Nadleśnictwo Sokołów

WYJAŚNIENIA TREŚCI SWZ

Dotyczy: postępowania o udzielenie zamówienia publicznego, prowadzonego w trybie Tryb podstawowy bez negocjacji - art. 275 pkt. 1 ustawy Pzp na **”Budowa instalacji fotowoltaicznej na potrzeby biura Nadleśnictwa Sokołów”** – znak sprawy **SA.270.5.2023**.

Schemat ideowy rozmieszczenia elementów mikroinstalacji.

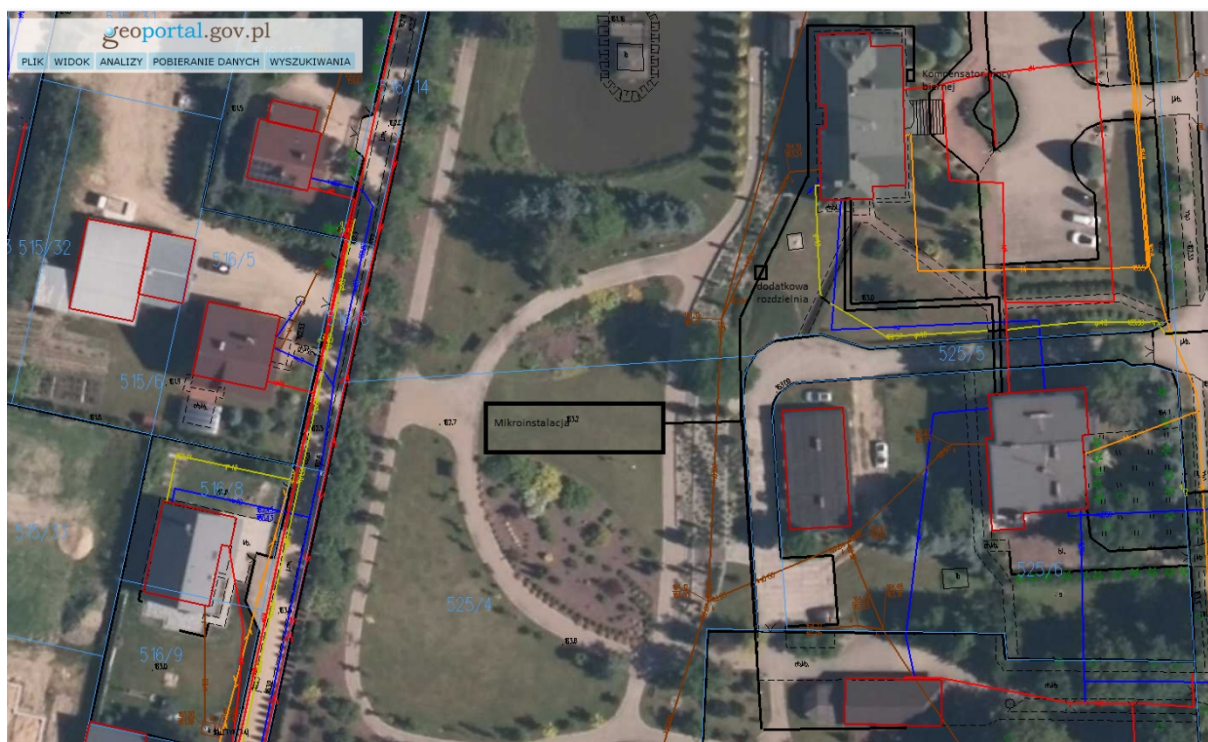
7. Prosimy o wyjaśnienie czy i w jaki sposób ma być zasilany budynek gospodarczy po odłączeniu go od instalacji elektrycznej zgodnie z zapisem PFU rozdz. I pkt 1.2 "Odłączenie istniejącej instalacji elektrycznej w tym licznika od budynku gospodarczego zlokalizowanego na działce ewid. nr 525/7"

ODP: Zamawiający planuje wykonanie złącza kablowego do którego należy podłączyć mikroinstalację z budynkiem biura oraz budynkiem gospodarczym. Złącze należy

zaprojektować na terenie zielonym od południowej strony budynku biura w taki sposób, aby była możliwość jego rozbudowy, np. poprzez przyłączenie kolejnej mikroinstalacji.
